concertation préalable relative à la modification n°4 du PLU du Conquet [à l'attention du Président de la CCPI]

**Eléments graphiques relatifs à l'orientation d'aménagement (OA) du camping de Keringar ( consultation Modification N°4 du PLU du Conquet)**

## Présentation des principes d'accès :

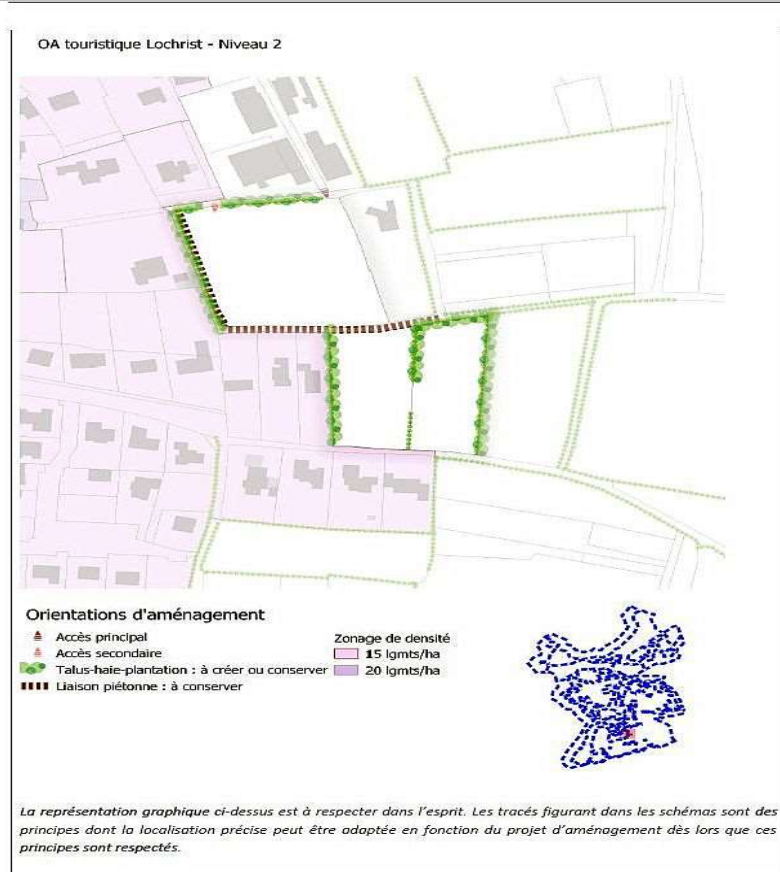
Aucun accès secondaire possible n'est indiqué au sud (rue Pierre Loti) du schéma proposé dans la modification du PLU n° 3 et restant valable. Les deux accès indiqués (secondaire et principale) sont situés au nord (rue du vieux presbytère), **dans le projet validé.**

## Accès par l'impasse de la rue du vieux presbytère

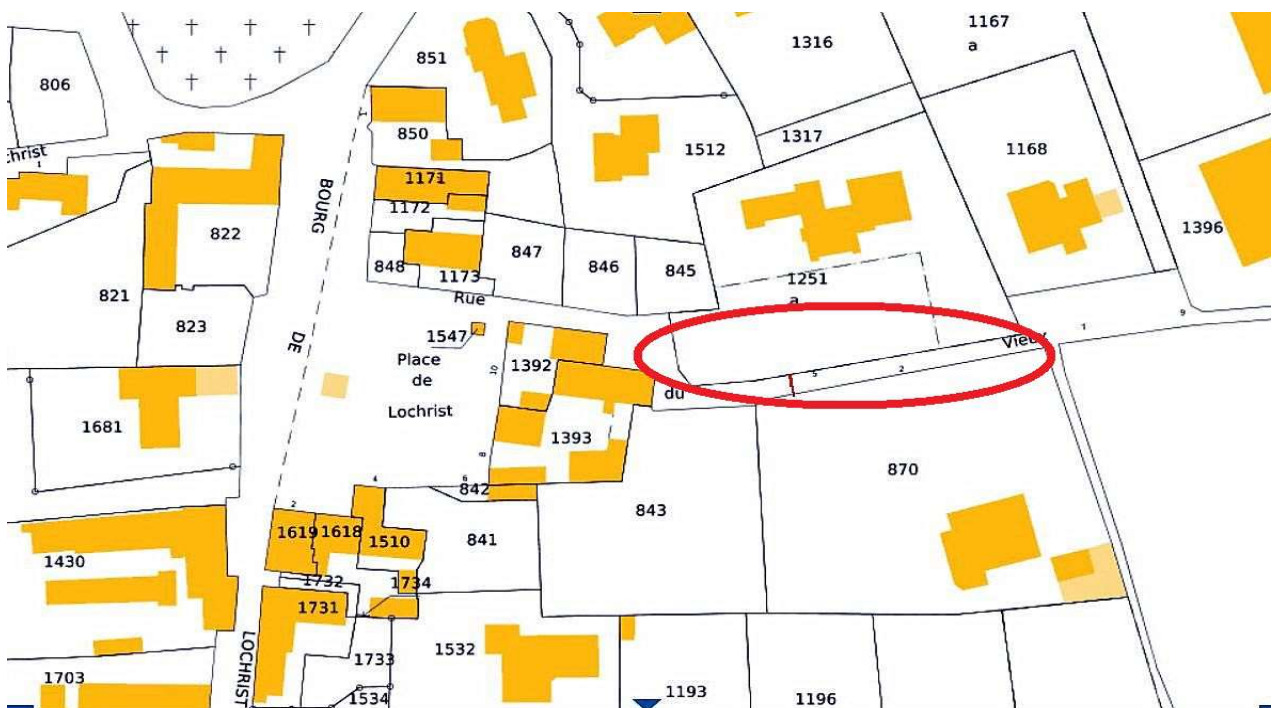
Bien que les accès principaux et secondaires soient prévus rue du vieux presbytère, cette voie reste très étroite par endroits (largeur de 3m)

### Accès par l'impasse de la rue Pierre Loti

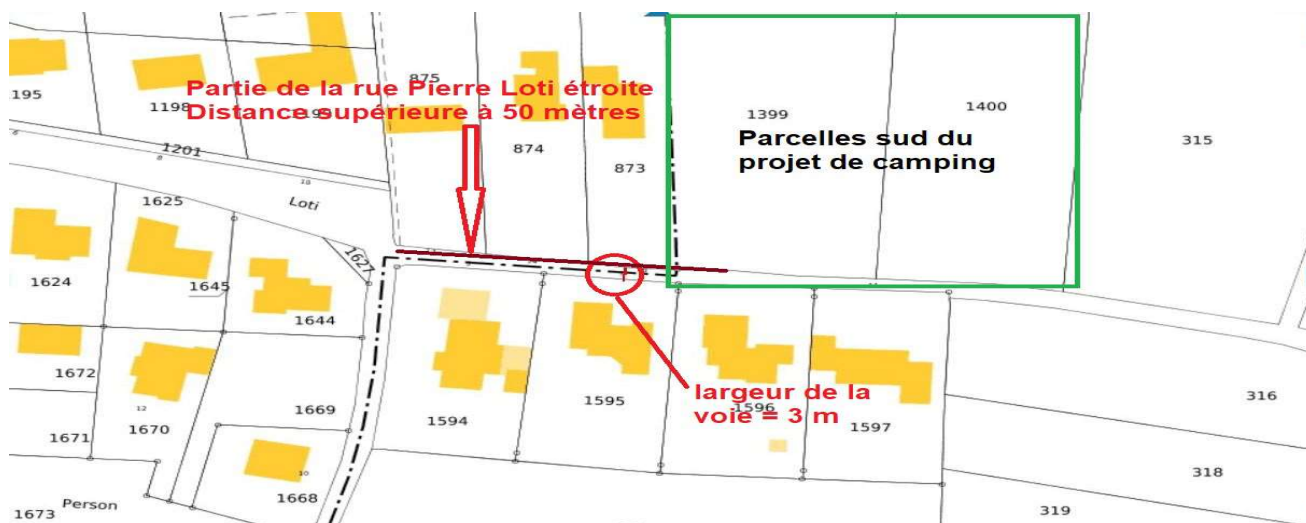
Un accès secondaire via la rue Pierre Loti est confrontée à une largeur inférieure ou égale par endroit à 3m.

### Accès rue du bourg de Lochrist

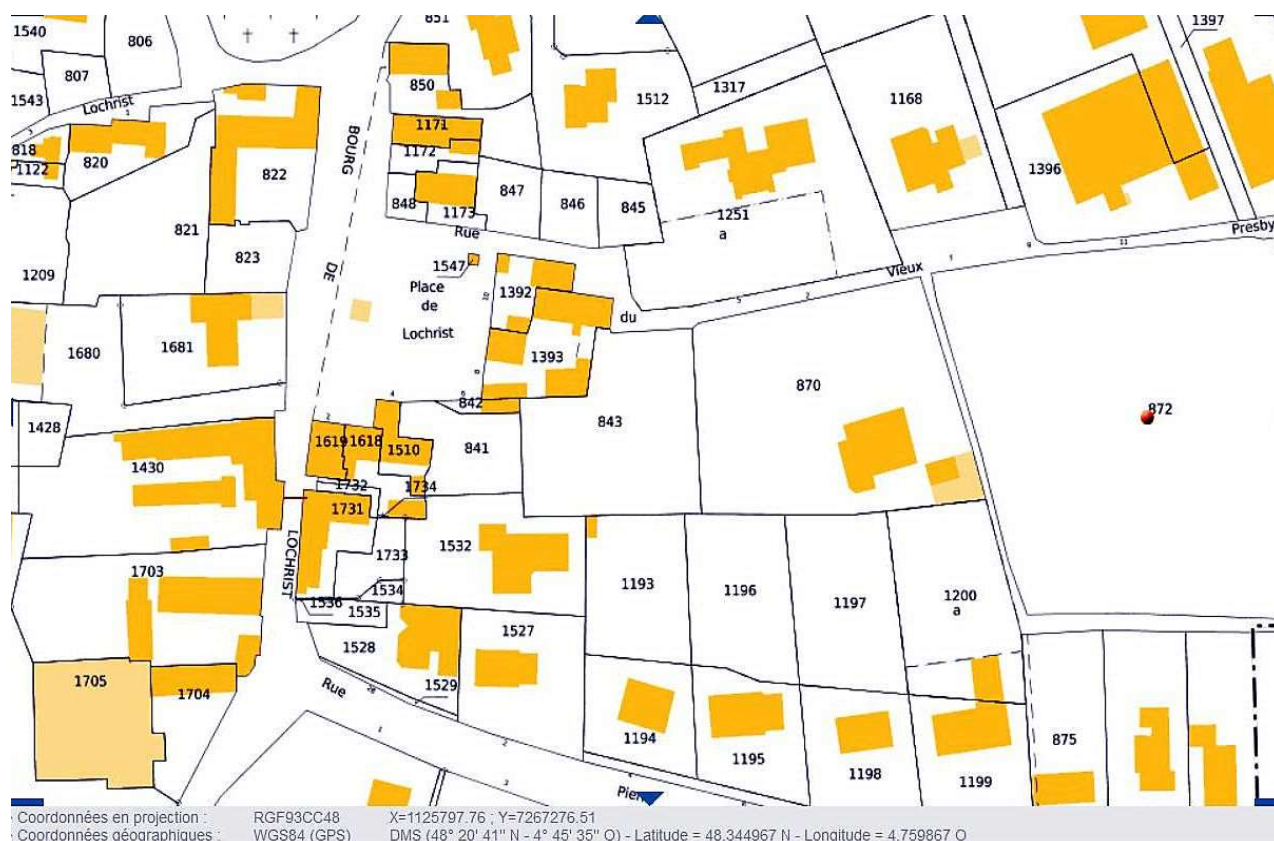
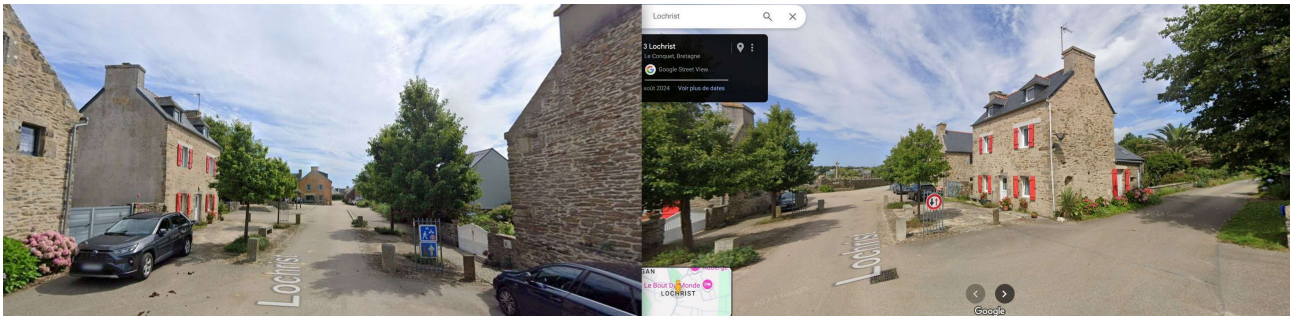
Les deux accès projetés (rue du vieux presbytère et rue Pierre Loti) ont pour seul accès la rue principale du bourg de Lochrist qui présente des rétrécissements ne permettant pas aux véhicules de se croiser et sans trottoirs piétons à certains endroits.

## Accès par l'est

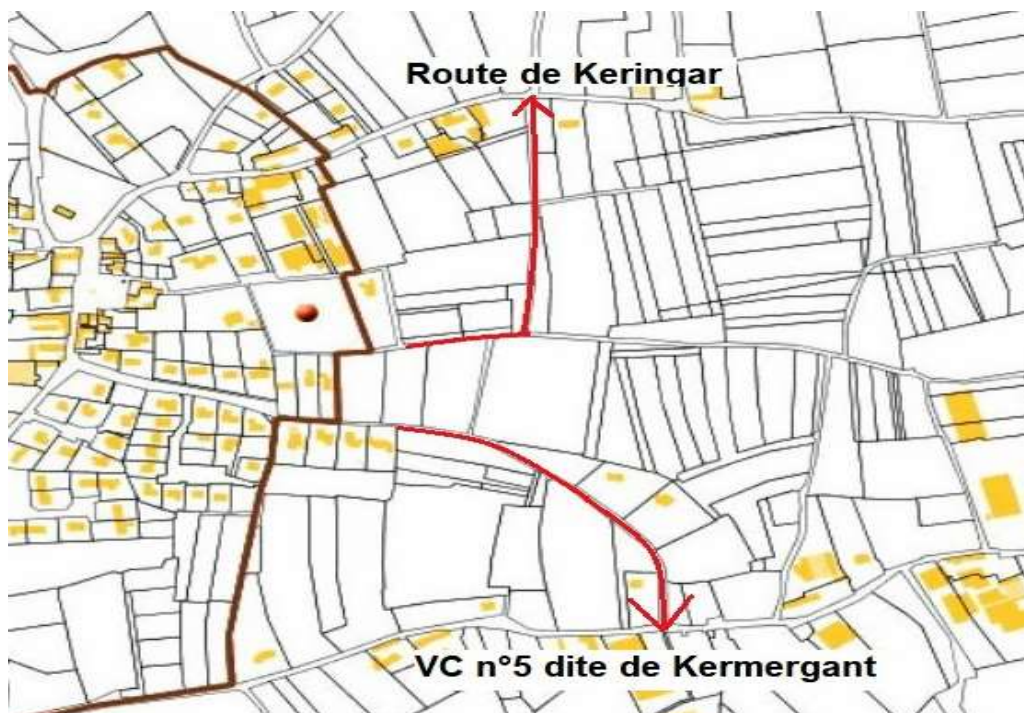
La modification du PLU du Conquet n° 4 exclue la possibilité d'accès par l'est.  
Deux possibilités d'accès s'offrent néanmoins comme accès principale ou secondaire :

Concernant l'accès au Nord Est de Lochrist ( débouché route de Keringar) via un chemin communal existant, la viabilisation et un alignement sur les parcelles agricoles permettraient un accès principal suffisamment large **notamment pour l'accessibilité des secours pompiers.**

Concernant l'accès au sud-est du projet en prolongement de la rue pierre Loti via l'impasse de Ti Gwenn, celui-ci pourrait constitué un accès secondaire en sens unique et offrant un débouché aux riverains de la rue Pierre Loti vers Kerinou.
